日立マイクロコンピュータ技術情報

株式会社 日立製作所 半導体グループ

題 目	SH7751 CKIO の電気的特性		発行番号	TN-SH7-249A	
			分 類	1. 仕様変更 ②. ドキュメント訂正追加等 3. 使用上の注意事項	
適用 製品	HD6417751	対象ロット等 全ロット	関 連 資 料	SH7751 ハードウェアマニュアル	Rev. 1 有効期限 永年

図 1. CKIO 出力タイミング

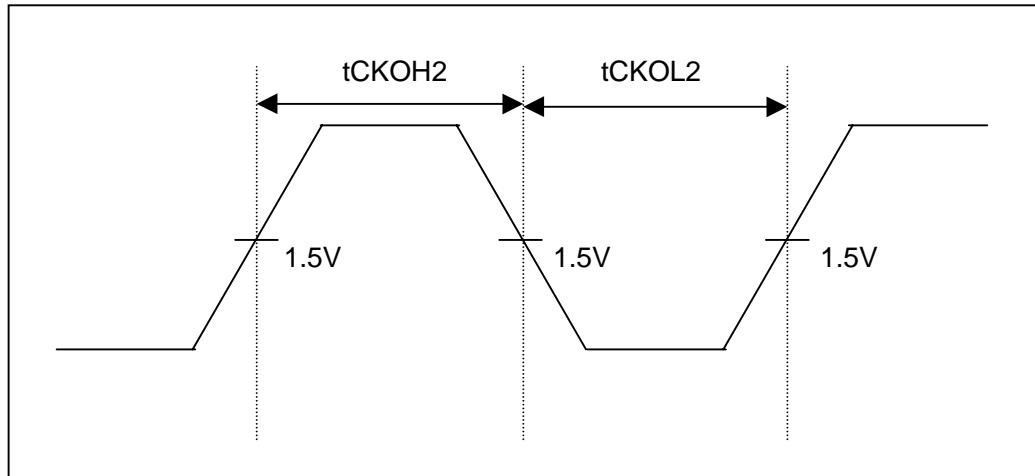
SH7751 の CKIO の出力波形の AC 特性 (tCKOL2, tCKOH2) に関して、下記のスペックを追加致します。

CKIO クロッククローレベルパルス幅2 : tCKOL2

CKIO クロックハイレベルパルス幅2 : tCKOH2

製品型名	パッケージ	tCKOL2		tCKOH2		単位
		Min.	Max.	Min.	Max.	
HD6417751	QFP	3	-	3	-	ns
